IZJEŠĆE

**o provedenoj javnoj raspravi o prijedlogu III. izmjena i dopuna
Generalnog urbanističkog plana grada Đakova**

**sa javnog izlaganja o prijedlogu III. izmjena i dopuna
Generalnog urbanističkog plana grada Đakova**

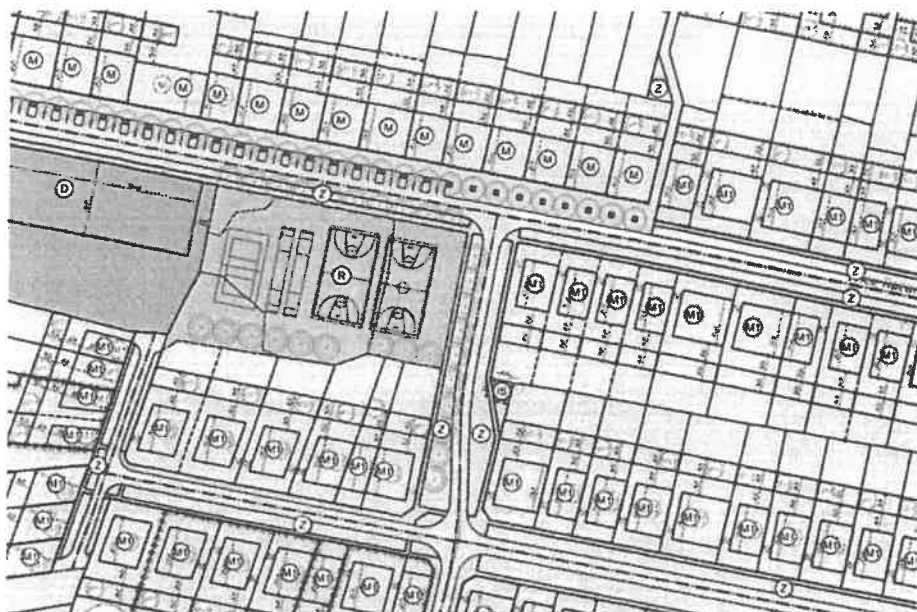
Ulažem primjedbu na promjenu odnosno korekciju napravljenu u sustavu odvodnje na kartografskom prikazu 3.F "Odvodnja" oznaka izmjene pod brojem 5.

U zoni ulice Ivica Račana u zoni DPU "Sjever II" gdje je odvodnja u nastavku ulice Ivica Račana preusmjerena na sa glavnog dovodnog kanala koji se proteže u smjeru ulice zapad-istok na ostale odvodne kanale prema odvojaku pa prema budućem nastavku ulice Savke Dabčević Kučar. U zonu gdje se prema DPU "Sjever II" ne nalaze planirane građevine odnosno nema potrebe za spajanjem budućih građevina pošto u odvoju ulice nije planirana izgradnja prema toj regulacijskoj liniji nego je planirano urbano uređenje (cesta, staza i zelena površina). A ovim presjecanjem odvodnje sa glavnog odvodnog kanala i prespajanjem nastavka ulice Ivica Račana se direktno ostavilo šest građevnih čestica planiranih prema DPU "Sjever II" bez mogućnosti spajanja na odvodnju. Predlažem neovisnost odvodnje u ulici Ivica Račana od odvodnje od budućeg dijela ulice S. D. Kučar. Te rješavanje moguće izostavljenih građevnih gestic bez mogućnosti spajanja na odvodnju te predlažem spajanje spojnog dijela između ulica kao zadnjeg kraka odvodnje prema budućoj ulici S. D. Kučar kao logičan način postavljanja sustava odvodnje. Sa zadnjim krakom kako najmanje opterećenim dijelom sustava odvodnje jer tu se planira samo dio oborinske odvodnje te spojne ulice bez potrebe za spajanjem građevnih čestica na odvodnju.

Zadržavanjem predloženog rješenja izrađivača plana doći će do prepreka u projektiranju odvodnje, provođenja plana, neusklađenosti sa DPU "Sjever II" i problema spajanja građevnih čestica na odvodnju u toj zoni.

S obzirom da vlasnici kupljenih zemljišta u nastavku ulice Ivica Račana ovakvim planom ostaju bez mogućnosti spajanja na odvodnju u skorije vrijeme predlažemo neovisnu odvodnju u ulici Ivica Račana kako radovi na izgradnji nove ulice ne bi onemogućavali daljnju izgradnju već postojeće ulice I. Račana. Umjesto da se ubrza rješavanje infrastrukture u naselju Sjever II predložena izmjena će taj proces dodatno usporiti.

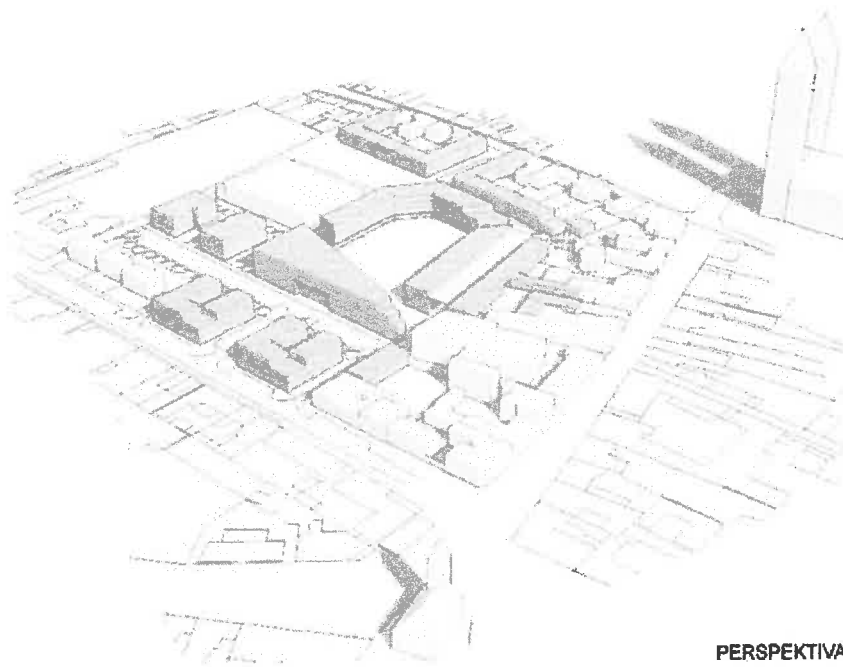
U svojstvu arhitekta koji je projektirao najuži centar grada Đakova, kompleks Đakovo centar, neshvatljivo mi je odustajanje Grada od davno planiranog, započetog i u velikoj mjeri već realiziranog projekta uređenja centra grada Đakova. Podsjetio bih da je kompleks Đakovo centar nastao kao rezultat natječaja grada Đakova (Idejno urbanističko-arhitektonsko rješenje uređenja prostora Hrvatski sokol, 2003.g., 1.nagrada, autori Predrag Rechner, dipl.ing.arh. i Bruno Rechner, dipl.ing.arh.) koje predviđa uređenje šireg centra kojim bi grad dobio novi svjetovni, gradski trg okružen sa zgradama javne i poslovne namjene te hotelom.

Kompleks Đakovo centar čine tri zgrade i velika podzemna etaža. Trenutno je izgrađeno i u funkciji sve osim hotela koji je izgrađen roh-bau te je u pripremi njegov dovršetak uređenja i time potpuna realizacija kompleksa.

Ostali dio prostora Hrvatski sokol je većim dijelom u gradskom vlasništvu, a manjim dijelom u privatnom. Kako bi cijeli prostor imao smisao, nerazumno je da Grad odustaje od plana te da cijelu površinu proglašava rekreacijsko-pješačkom zonom umjesto da napravi sve da do kompletne realizacije dode. Tim više što je jedna od najvećih privatnih investicija (više od 120 milijuna kuna), Đakovo centar, planirana i realizirana i to kao dio cjeline, a ne kao zalutala točka u prostoru.

Privatni investitor je skoro u potpunosti (ostao je još dovršetak hotela koji upravo slijedi) svoj dio plana ispunio. Sada je na Gradu da cijelu ideju zaokruži, a ne da od nje odustaje. Osim što bi se kompletnom realizacijom dobio svjetovni trg i time stvorila jedinstvena pješačka zona (crkveni trg – korzo – svjetovni trg), riješio bi se promet u užem centru (spajanje ulice kralja Tomislava i Gupčeve ulice) te izgradila „druga fasada“ parcela koje sada imaju fronte samo prema Korzu, a sa stražnje strane spremišta i potleušnice koje centru ne pripadaju. Grad bi uz novi trg (parking podzemno ispod trga) dobio sav potreban sadržaj kojeg sada traži na različitim lokacijama (gradska knjižnica, upravna zgrada, glazbena škola itd.).

Idejno arhitektonsko rješenje uređenja novog gradskog trga, Đakovo

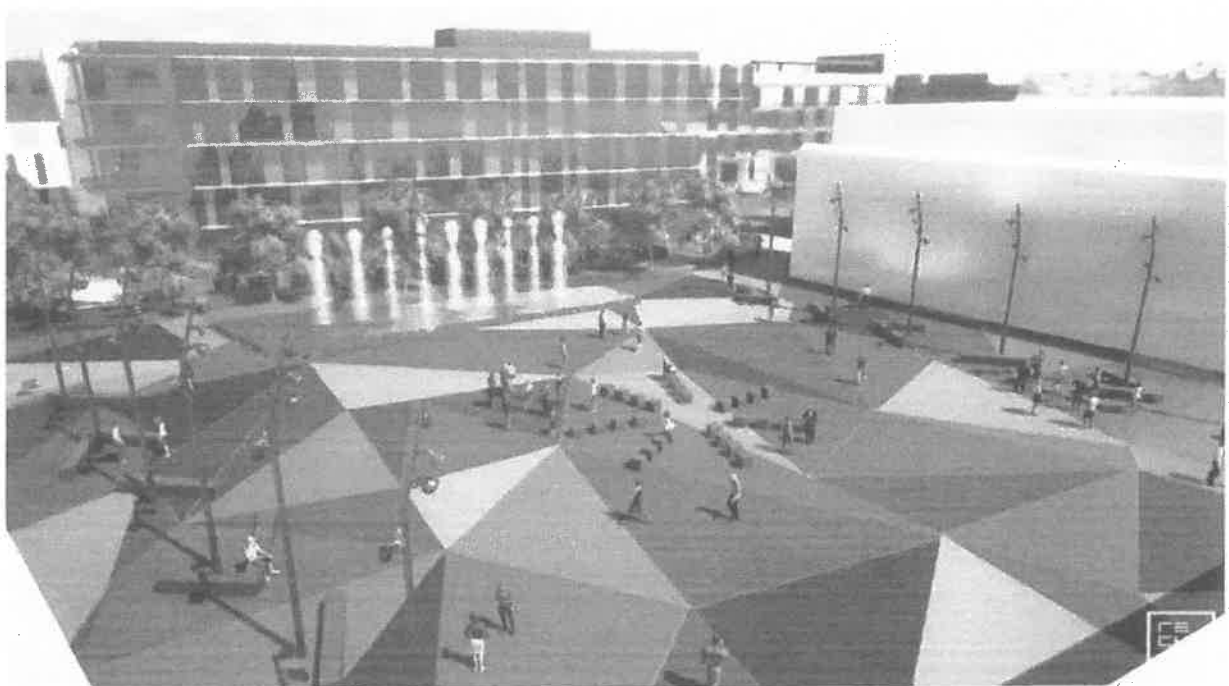
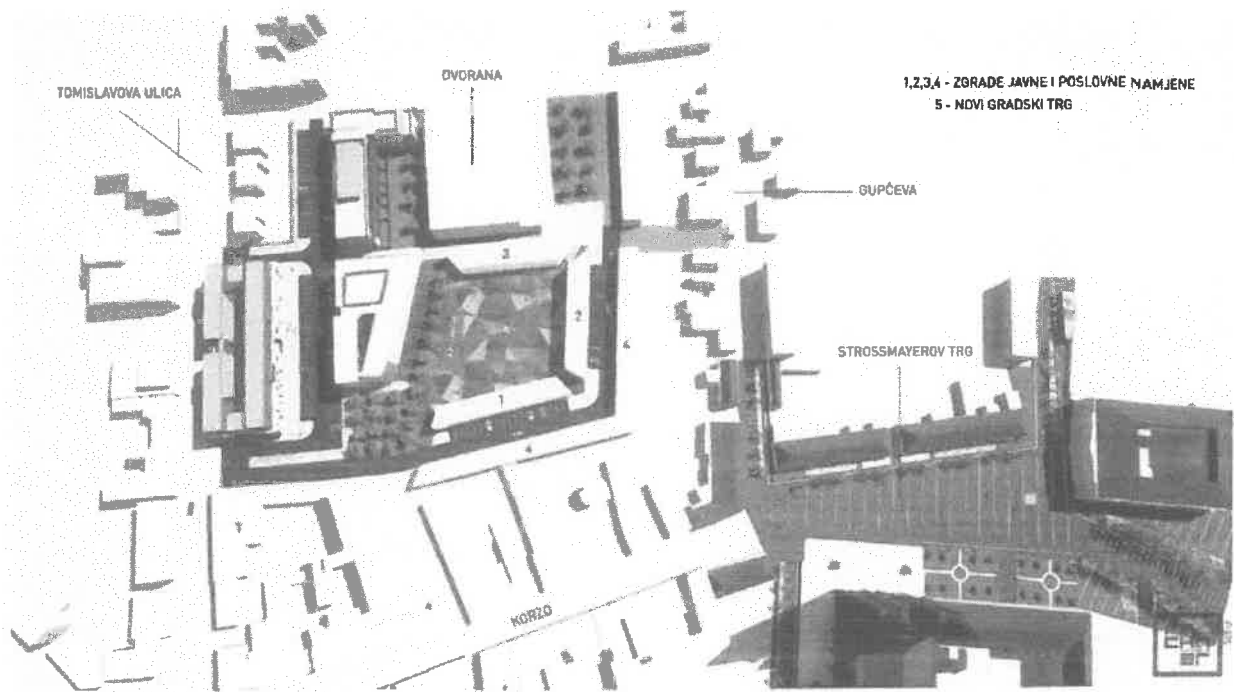
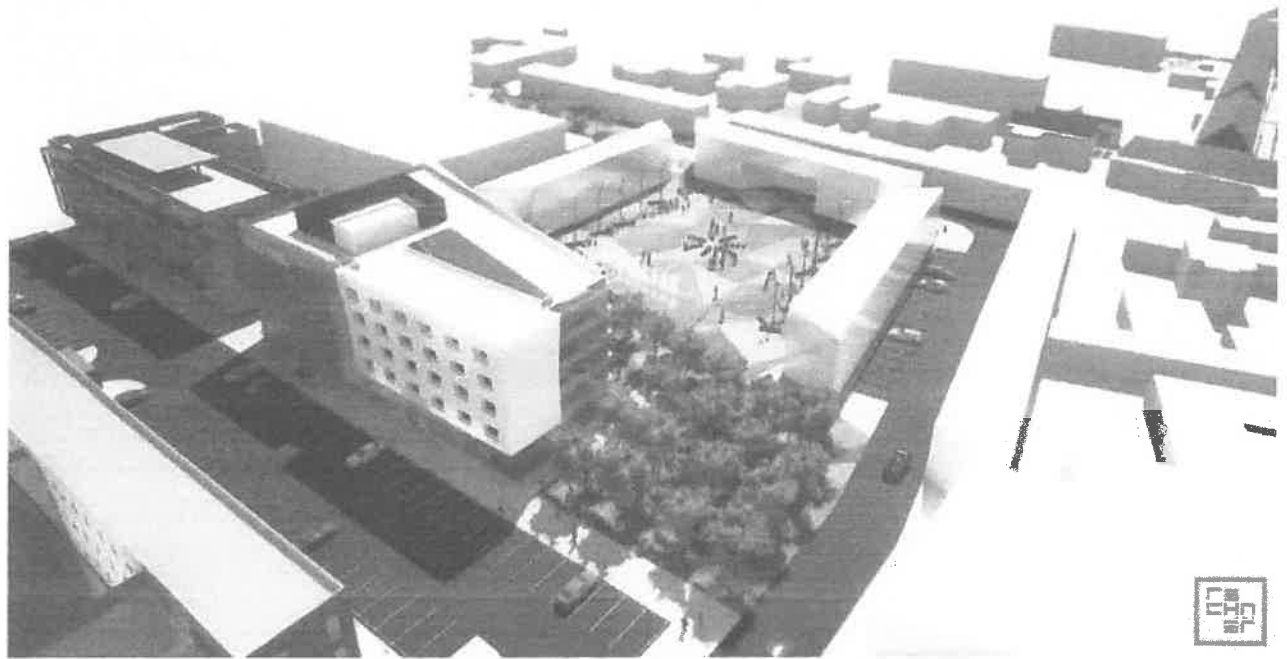
Druga primjedba odnosi se na promjenu maksimalnog broja etaža planirane ovim izmjenama GUP-a što ima dalekosežne posljedice za vizuru grada Đakova koje se gradi sporo, ali se gradi. Prvo, niste konzekventni jer ostavljate točkaste lokacije veće visine, dok ostatak centra grada smanjujete za cijelu etažu. Smanjivati za etažu skoro cijeli centar grada stvorit će ono što je u Osijeku poznato kao pojam „krezuba izgradnja“ samo je ovdje riječ o kontra smjeru, jer već postoji respektabilan broj zgrada koje su građene sukladno postojećim urbanističkim pravilima maksimalne katnosti. Po ovoj ideji, sva nova izgradnja bila bi niža od postojeće novogradnje veće visine, kao npr u Starčevićvoj, Frankopanskoj ili Radićevoj ulici gdje se planira promjena iz P+3 u P+2. Frankopanska ulica je tolikog profila da sigurno „trpi“ etažnost P+3. Kako bi se izbjegla mogućnost probijanja visina, bolje bi bilo propisati maksimalnu visinu zgrada, jer ovako zgrada etažnosti P+2 sa kosim krovom može biti visoka kao i zgrada etažnosti P+3 (koju ukidate) sa ravnim krovom.

Slika prikazuje zonu izmjene u kartografskom prikazu 4.F "Odvodnja":

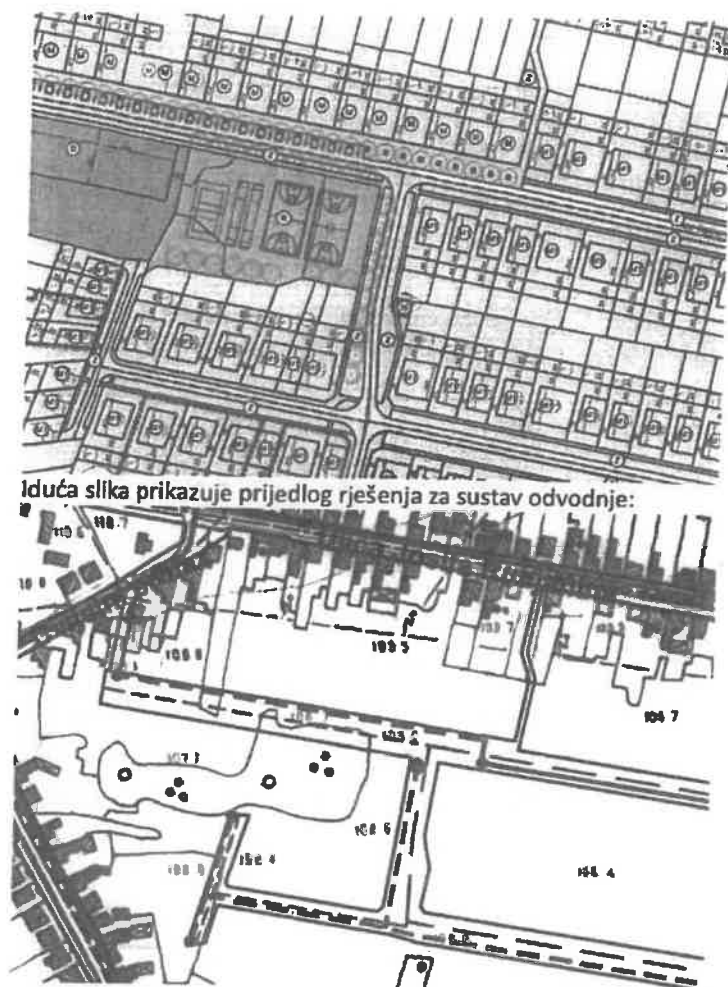
Ulažem primjedbu na promjenu odnosno korekciju napravljenu u sustavu odvodnje na kartografskom prikazu 3.F "Odvodnja" oznaka izmjene pod brojem 5.

U zoni ulice Ivce Račana u zoni DPU "Sjever II" gdje je odvodnja u nastavku ulice Ivce Račana preusmjerena na sa glavnog dovodnog kanala koji se proteže u smjeru ulice zapad-istok na ostale odvodne kanale prema odvojaku pa prema budućem nastavku ulice Savke Dabčević Kučar. U zonu gdje se prema DPU "Sjever II" ne nalaze planirane građevine odnosno nema potrebe za spajanjem budućih građevina pošto u odvoju ulice nije planirana izgradnja prema toj regulacijskoj liniji nego je planirano urbano uređenje (cesta, staza i zelena površina). A ovim presjecanjem odvodnje sa glavnog odvodnog kanala i prespajanjem nastavka ulice Ivce Račana se direktno ostavilo šest građevnih čestica planiranih prema DPU "Sjever II" bez mogućnosti spajanja na odvodnju. Predlažem neovisnost odvodnje u ulici Ivce Račana od odvodnje od budućeg dijela ulice S. D. Kučar. Te rješavanje moguće izostavljenih građevnih gestic bez mogućnosti spajanja na odvodnju te predlažem spajanje spojnog dijela između ulica kao zadnjeg kraka odvodnje prema budućoj ulici S. D. Kučar kao logičan način postavljanja sustava odvodnje. Sa zadnjim krakom kako najmanje opterećenim dijelom sustava odvodnje jer tu se planira samo dio oborinske odvodnje te spojne ulice bez potrebe za spajanjem građevnih čestica na odvodnju.

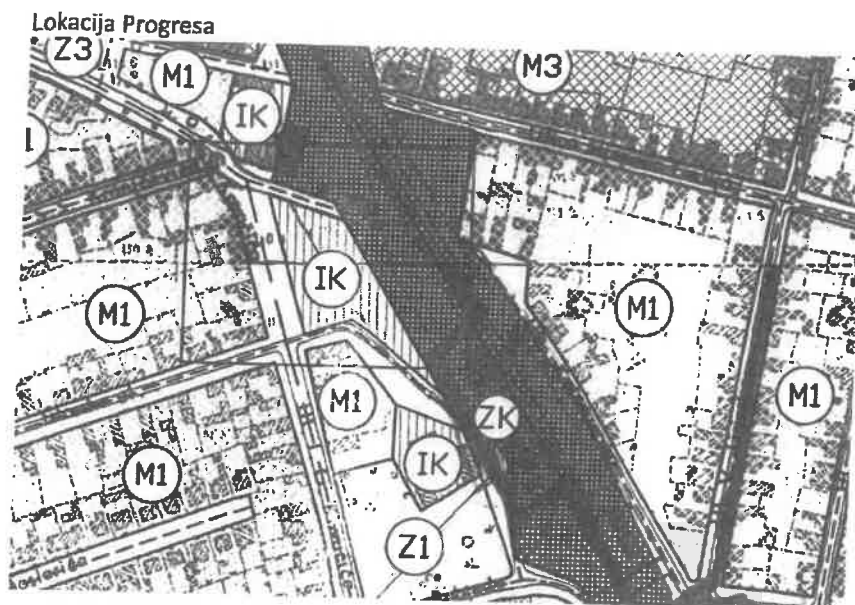
prema dogovoru šaljem podatke za izmjenu GUPa.

U tijeku je izrada rekonstrukcije Progres (trenutne namjene skladište) u pet poslovnih prostora i to 4 prostora trgovačke namjene i 1 prostor ugostiteljske namjene. S obzirom da potencijalnih zakupaca nema, a cilj nam je otvoriti radna mjesta i povećati ponudu građanima grada Đakova; predlažemo da se za gospodarsku namjenu-proizvodno poslovnu IK, dopusti obavljanje svih djelatnosti kao za gospodarsku namjenu (G), prije svega svih trgovačkih djelatnosti i uredskog poslovanja kako se omogućilo lakše privlačenje potrencijalnih zakupaca.

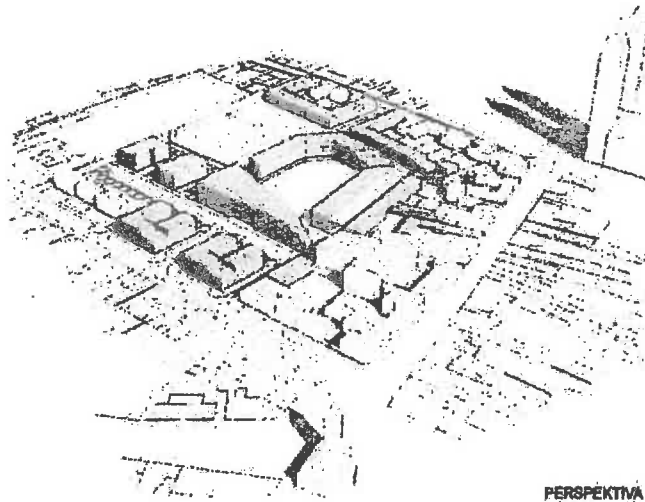
Kompleks Đakovo centar čine tri zgrade i velika podzemna etaža. Trenutno je izgrađeno i u funkciji sve osim hotela koji je izgrađen roh-bau te je u pripremi njegov dovršetak uređenja i time potpuna realizacija kompleksa.

Ostali dio prostora Hrvatski sokol je većim dijelom u gradskom vlasništvu, a manjim dijelom u privatnom. Kako bi cijeli prostor imao smisao, nerazumno je da Grad odustaje od plana te da cijelu površinu proglašava rekreacijsko-pješačkom zonom umjesto da napravi sve da do kompletne realizacije dođe. Tim više što je jedna od najvećih privatnih investicija (više od 120 milijuna kuna), Đakovo centar, planirana i realizirana i to kao dio cjeline, a ne kao zalutala točka u prostoru.

Idejno arhitektonsko rješenje uređenja novog gradskog trga, Đakovo

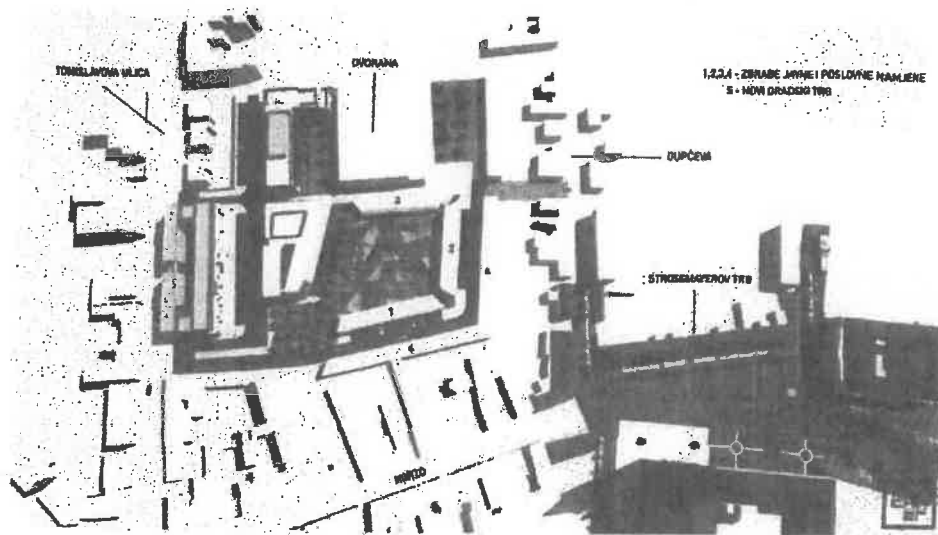
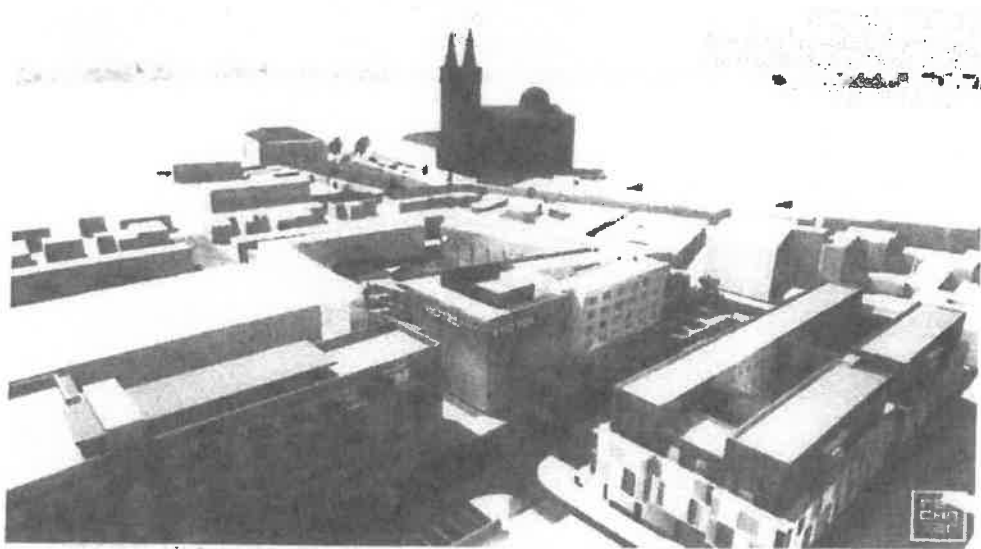
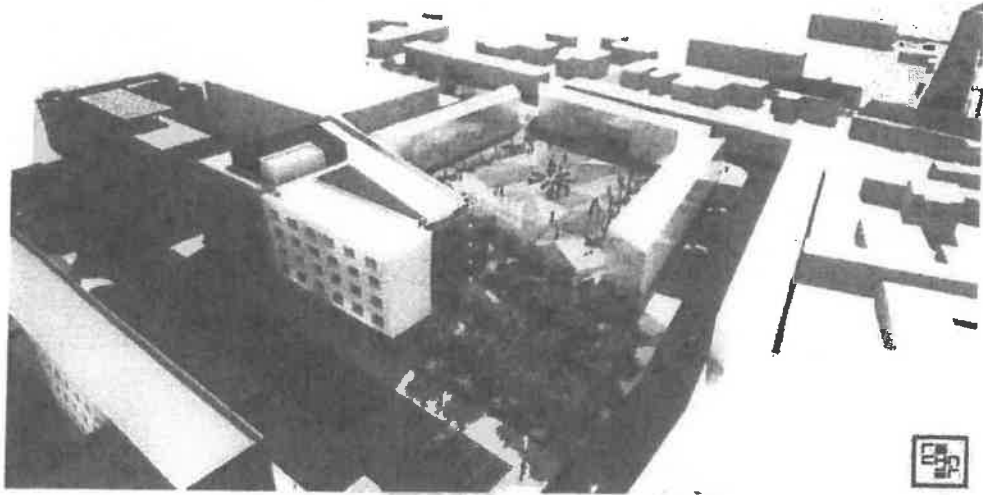
- 18.2) Druga primjedba odnosi se na promjenu maksimalnog broja etaža planirane ovim izmjenama GUP-a što ima dalekosežne posljedice za vizuru grada Đakova koje se gradi sporo, ali se gradi. Prvo, niste konzekventni jer ostavljate točkaste lokacije veće visine, dok ostatak centra grada smanjujete za cijelu etažu. Smanjivati za etažu skoro cijeli centar grada stvorit će ono što je u Osijeku poznato kao pojam „krezuba izgradnja“ samo je ovdje riječ o kontra smjeru, jer već postoji respektabilan broj zgrada koje su građene sukladno postojećim urbanističkim pravilima maksimalne katnosti. Po ovoj ideji, sva nova izgradnja bila bi niža od postojeće novogradnje veće visine, kao npr u Starčevićевой, Frankopanskoj ili Radićevoj ulici gdje se planira promjena iz P+3 u P+2. Frankopanska ulica je tolikog profila da sigurno „trpi“ etažnost P+3. Kako bi se izbjegla mogućnost probijanja visina, bolje bi bilo propisati maksimalnu visinu zgrada, jer ovako zgrada etažnosti P+2 sa kosim krovom može biti visoka kao i zgrada etažnosti P+3 (koju ukidate) sa ravnim krovom.
